Bebauungsplan-Entwurf St. Georg 43 – „Nördlich Steindamm“

Öffentliche Auslegung gemäß § 3 Absatz 2 des Baugesetzbuchs (BauGB) in der Fassung vom 3. November 2017 (BGBl. I S. 3635), zuletzt geändert am 8. August 2020 (BGBl. I S. 1728, 1793), in der Zeit vom 26. April 2021 bis einschließlich 25. Mai 2021.

Umweltakte

**Wesentliche, bereits vorliegende umweltbezogenen Stellungnahmen und
Fachgutachten und Untersuchungen**

Steindamm B-Plan St Georg 43 Plan 1

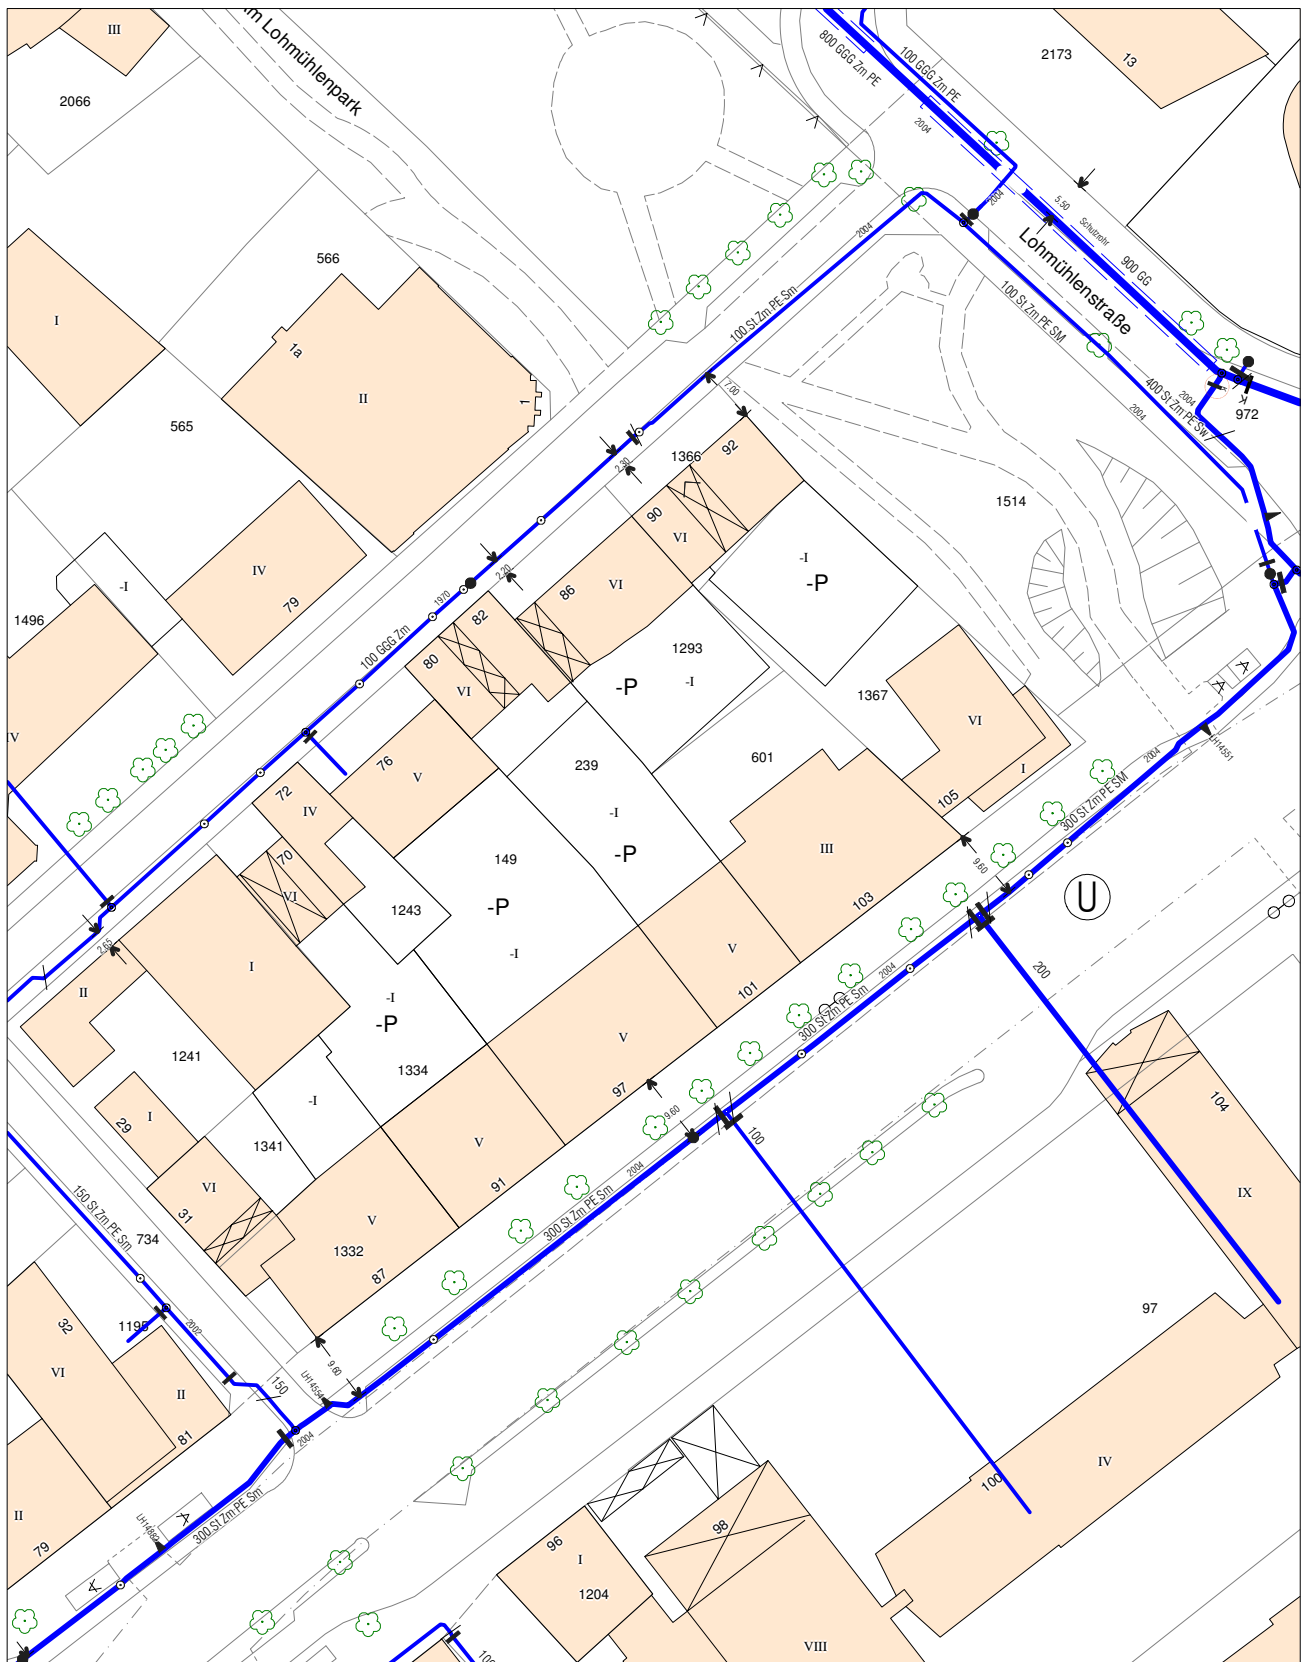
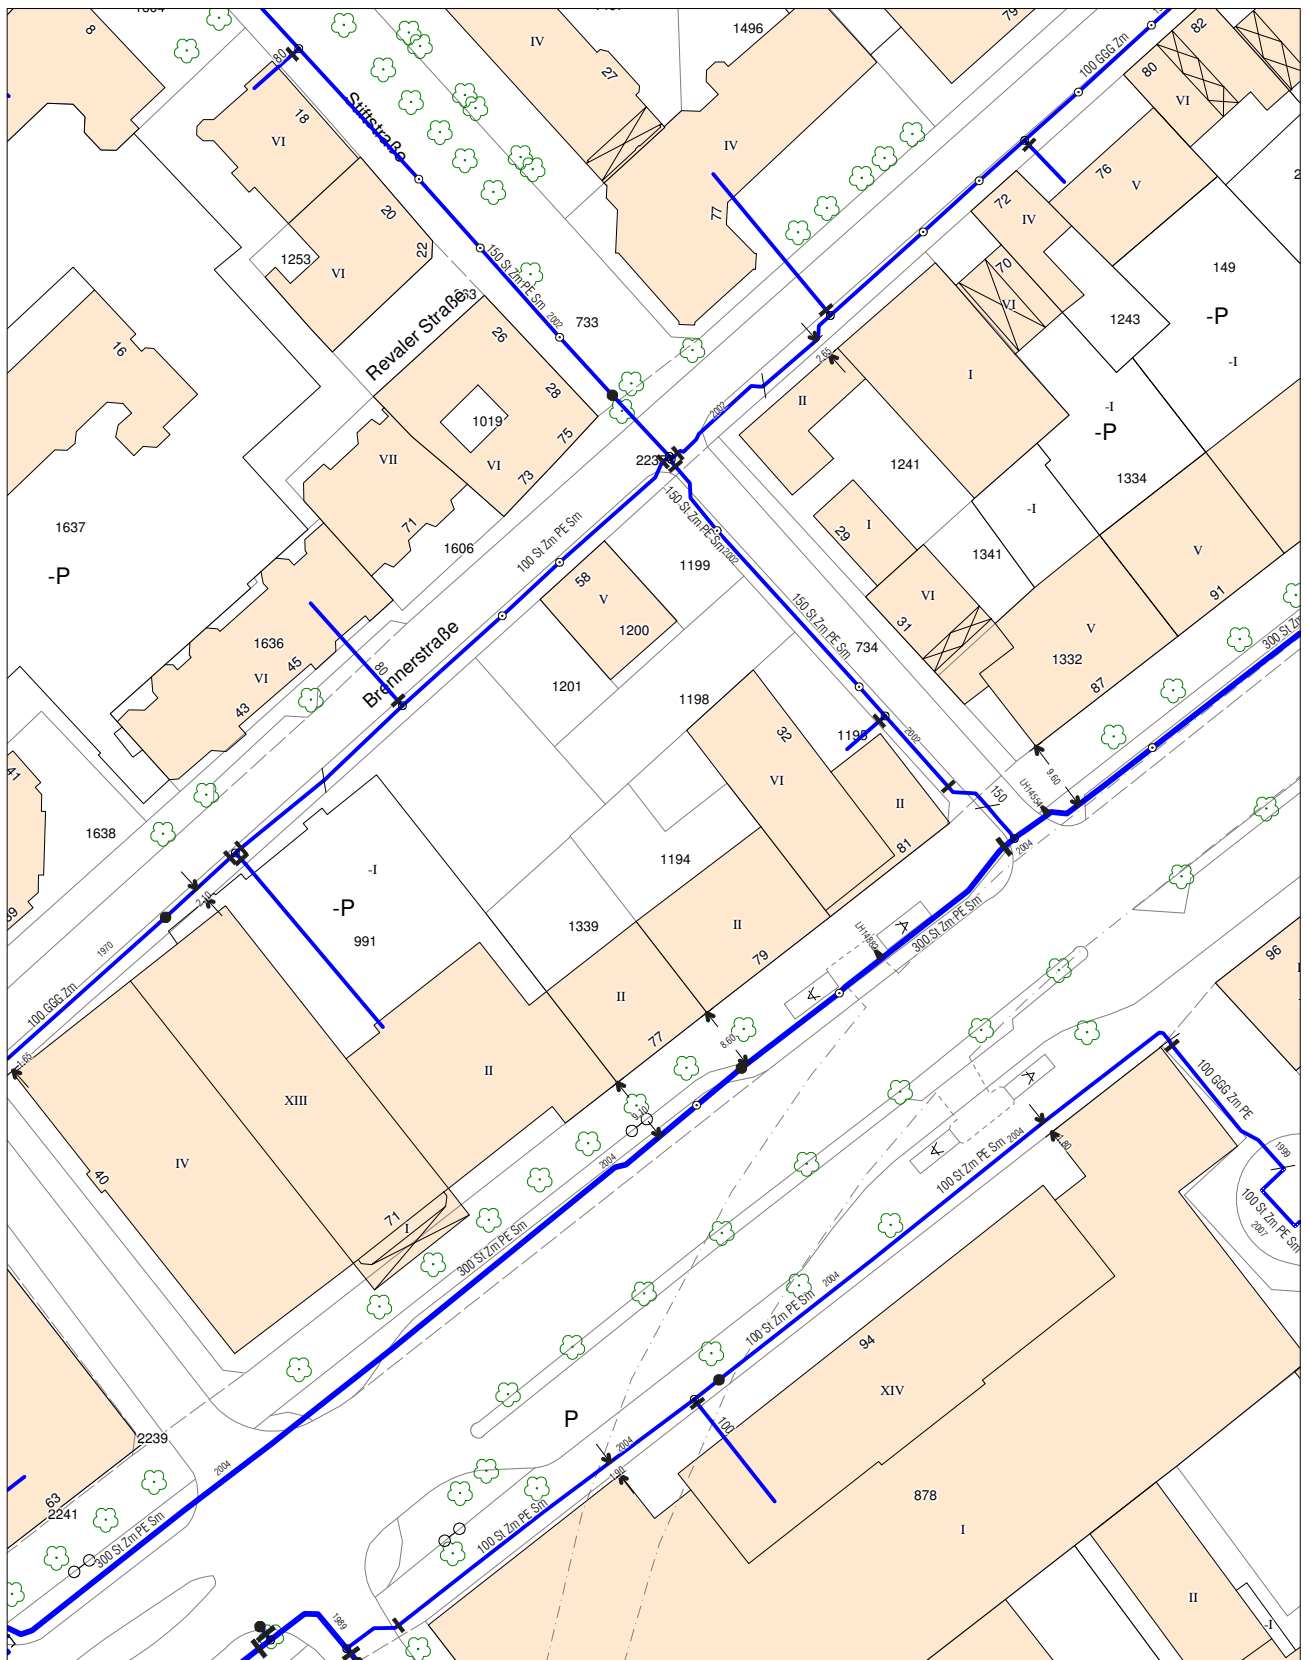
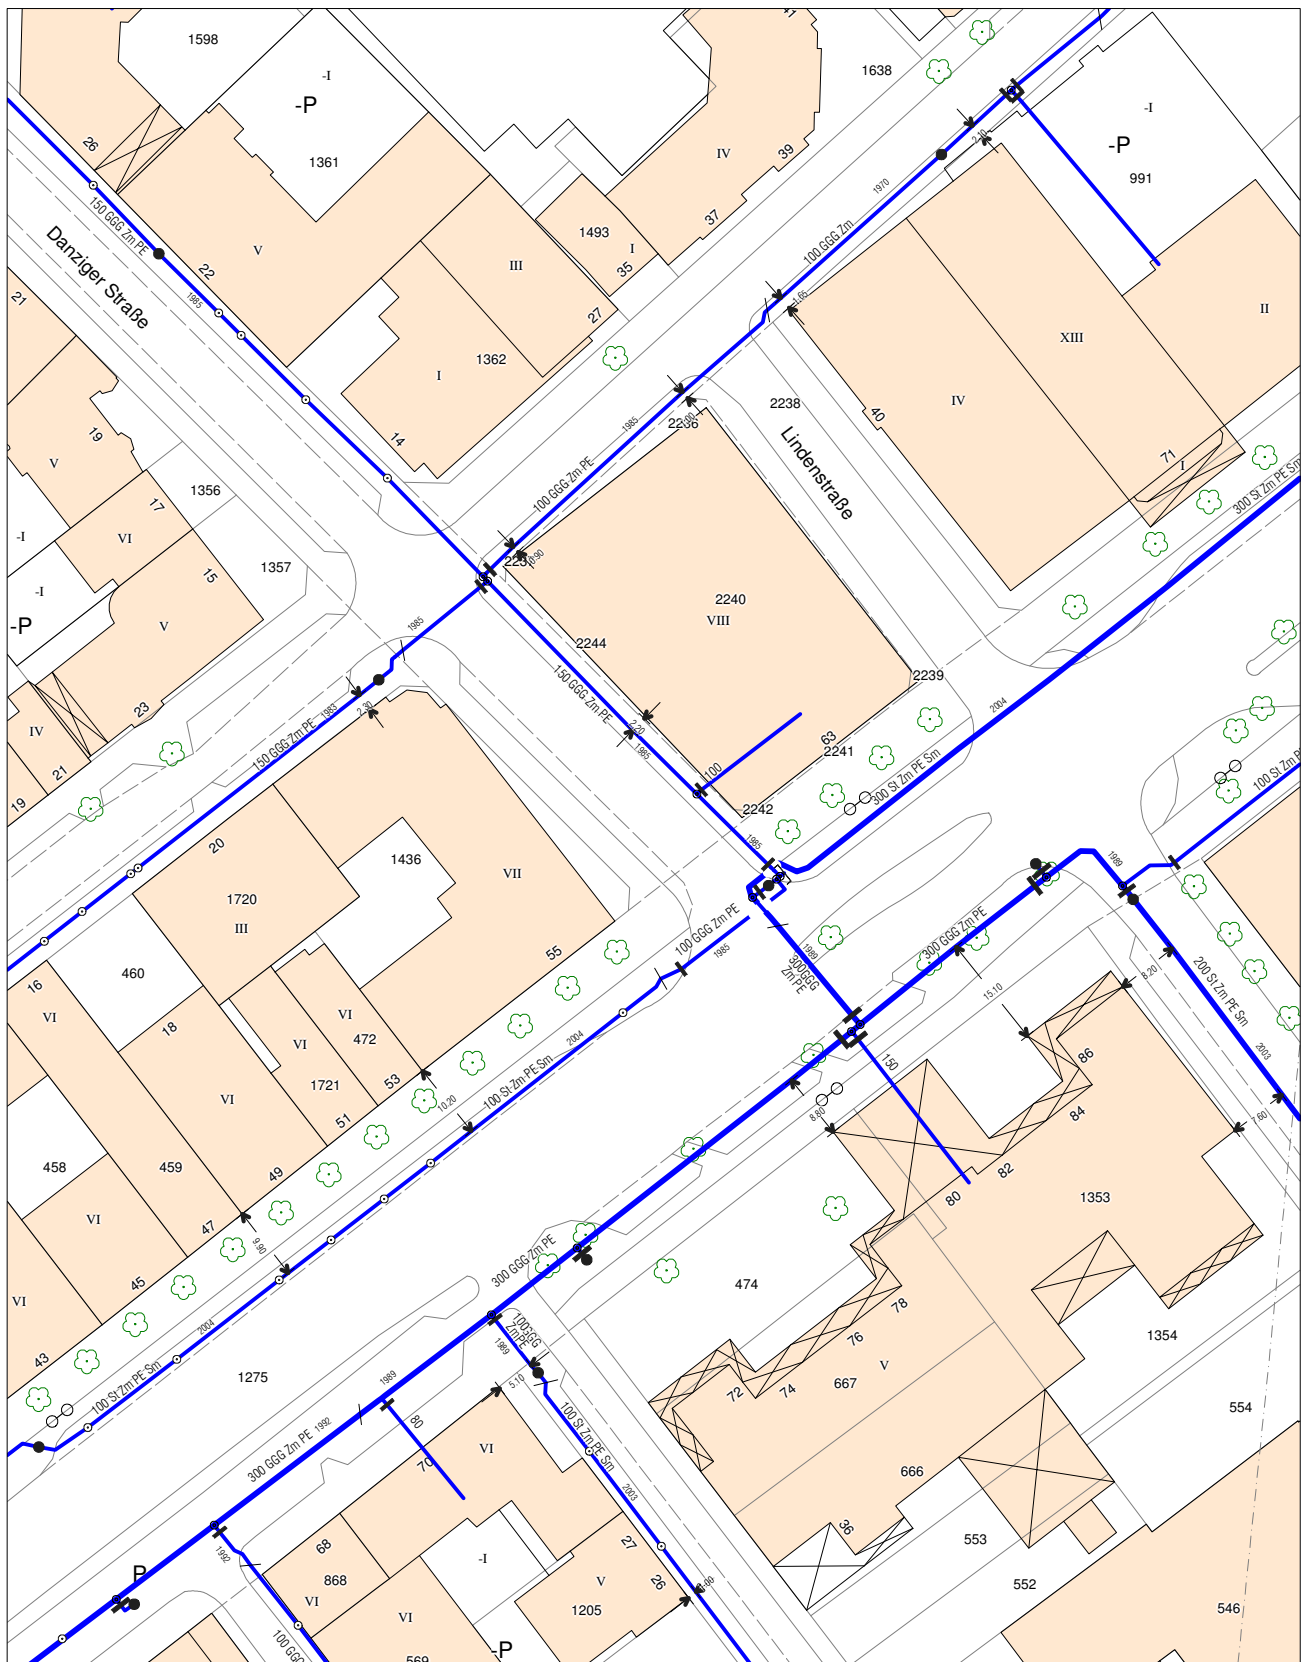
Wir schicken Ihnen Auszüge aus unseren Bestandsplänen. Wie Sie daraus entnehmen können, sind Teilbereiche der gekennzeichneten Fläche von uns berohrt.

Wir bitten Sie, unsere bestehenden Anlagen bei Ihrer Planung zu berücksichtigen, damit kostspielige Leitungsumlegungen vermieden werden.

- 1) Lokalisation der o. g. Flächen
- 2) Pufferzone des Schwermetallkatasters

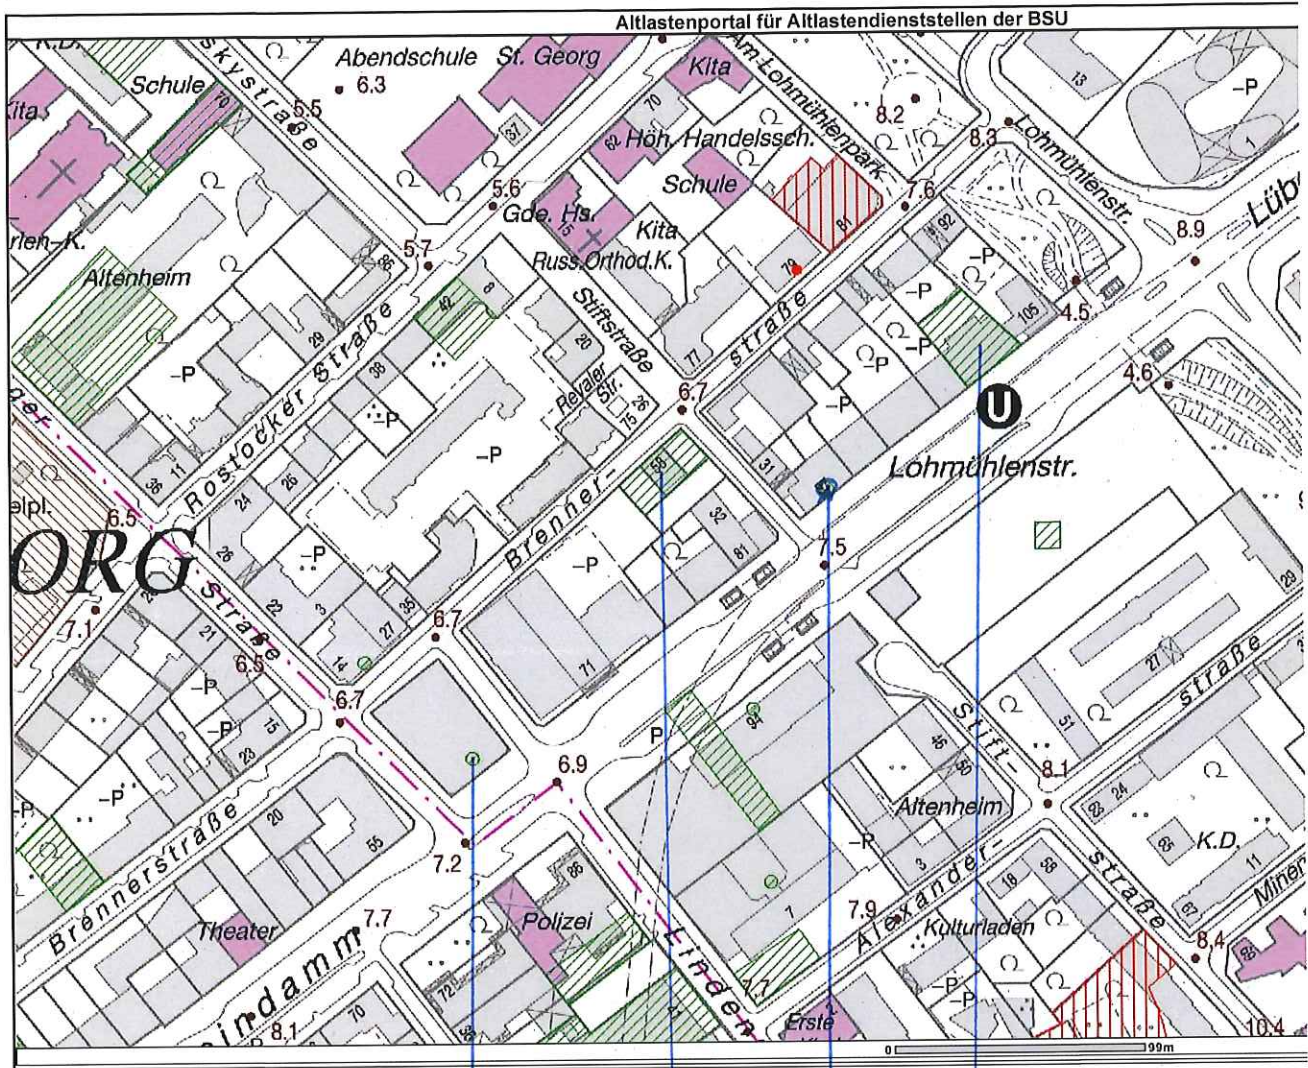
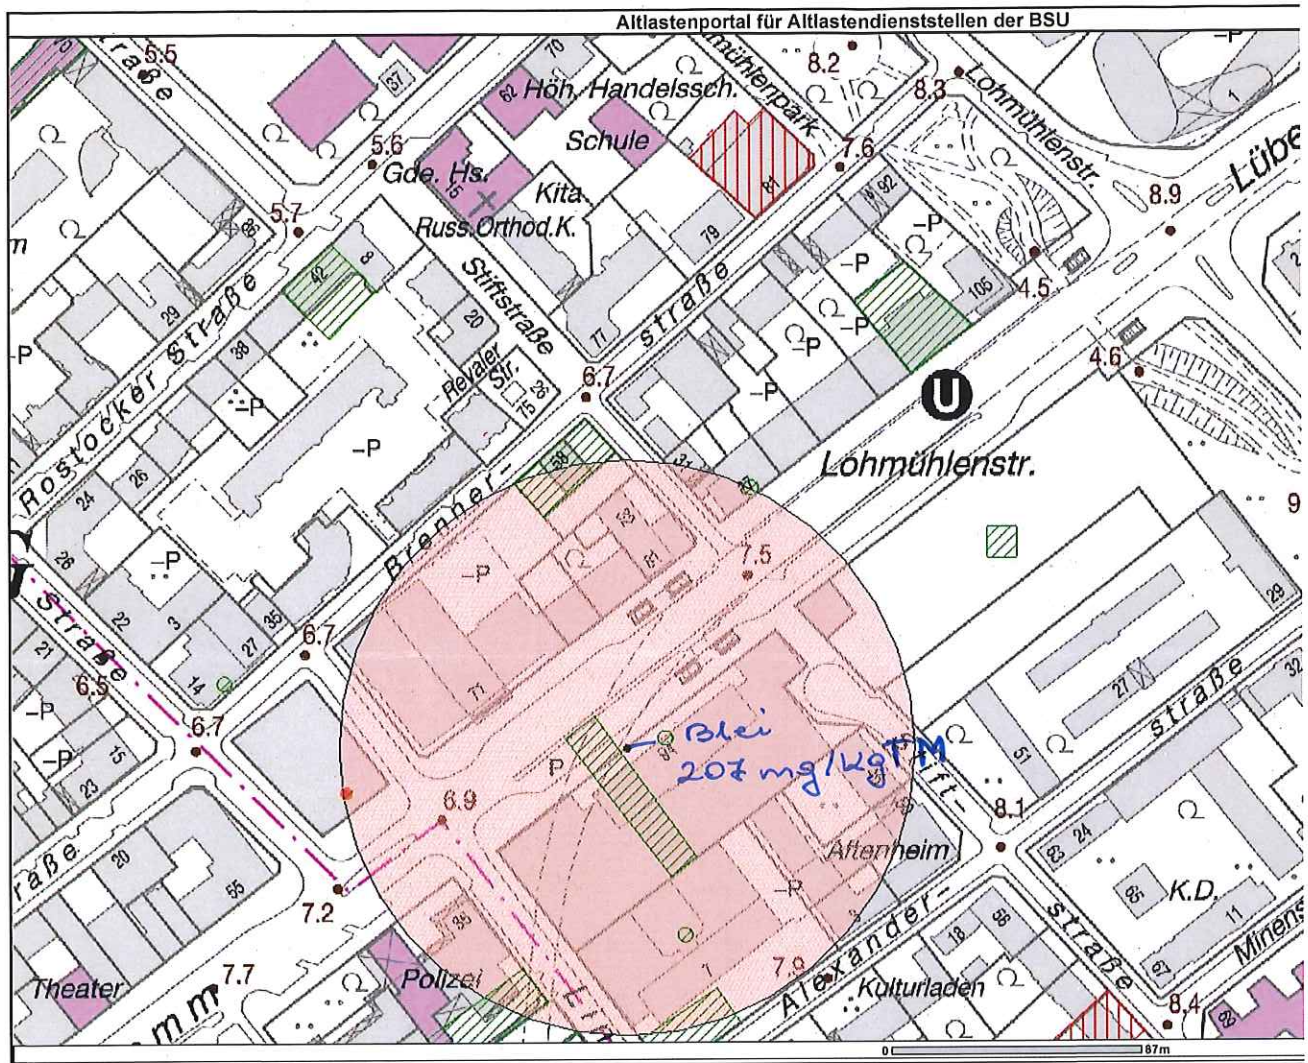
Fläche Nr. 6636-228/00 (siehe Lageplan)

Bei der Fläche handelt es sich um einen Altstandort (ehemalige Tankstelle). Oberirdische tankstellentechnische Einrichtungen sind nicht mehr erkennbar. Es deutet jedoch eine ehemalige Ausfahrt zur Danziger Straße darauf hin, dass sich die ehemalige Tankstelle nicht wie ausgewiesen im Bereich des heutigen Parkplatzes sondern im Bereich des nachträglich an das Gebäudeangesetzten Glasanbaus befand. Somit wäre die Zapfstraße z. T. mit dem großen länglichen und wahrscheinlich flachgegründeten Glasanbau der öffentlich als Foyer diente, überbaut worden und befindet sich somit heutzutage innerhalb des Gebäudes. Innerhalb des gefliesten Foyers ist offensichtlich ein mit Fliesen abgedeckter alter Domschacht vorhanden. Da weder bei der Einrichtung des Parkplatzes noch des Glasanbaus tiefgründige Baumaßnahmen notwendig waren, ist unklar, ob alte tanktechnischen Einrichtungen und/ oder vorhandene Mineralölverunreinigungen ausgebaut worden sind. Ferner deutet der zugeflossene Domschacht auf das Vorhandensein von Tanks im Untergrund hin. Die Fläche wurde im Altlasthinweiskataster als erledigt (war keine Altlastverdächtige Fläche) eingestuft.

Fläche Nr. 6636-285/00 (siehe Lageplan)

Eine historische Recherche ergab, dass aufgrund der Nutzungsgeschichte dieser Fläche mit Untergrundverunreinigungen höchstwahrscheinlich nicht gerechnet werden muss. Die Fläche wurde als erledigt (war keine Altlastverdächtige Fläche) eingestuft.

Fläche Nr. 6636-161/00 (siehe Lageplan)

Auf der Fläche befand sich Hefeproduktfabrik- Wiesener, H. August. Da die Firma im 1 Stock ansässig war und keine große Produktion möglich war, wurde die Fläche im Altlasthinweiskataster als erledigt (war keine Altlastverdächtige Fläche) eingestuft.

Fläche Nr. 6636-234/00 (siehe Lageplan)

Gemäß Altlasthinweiskataster handelt es sich bei der Fläche um einen Altstandort (Tankstelle). Die Recherchen ergaben jedoch keinen Hinweis, dass auf dem Gelände jemals Tankstelle betrieben wurde. Auch tanktechnische Einrichtungen waren nicht erkennbar. Die Fläche wurde als erledigt (war keine Altlastverdächtige Fläche) eingestuft.

- Teil des Planungsgebiets liegt in der Pufferzone des Schwermetallkatasters für Hamburg (siehe Lageplan) und zeigt für Blei mit 207 mg/kgTM leichte Prüfwertüberschreitung (gemäß BBodSchV, Gefährdungspfad Boden-Mensch, Nutzung: Kinderspielflächen, Prüfwert 200mg/kgTM). Daher bei der Herrichtung von Kinderspielflächen in diesem Bereich ist sicherzustellen, dass der vorhandene Oberboden für diese sensible Nutzung geeignet ist. Für die Bewertung sind die Prüf- und Maßnahmenwerte der Bundes-Bodenschutz- und Altlastenverordnung heranzuziehen.
- In Bereich der o. g. Pufferzone sind für den Bodenaushub Entsorgungsmehrkosten möglich:
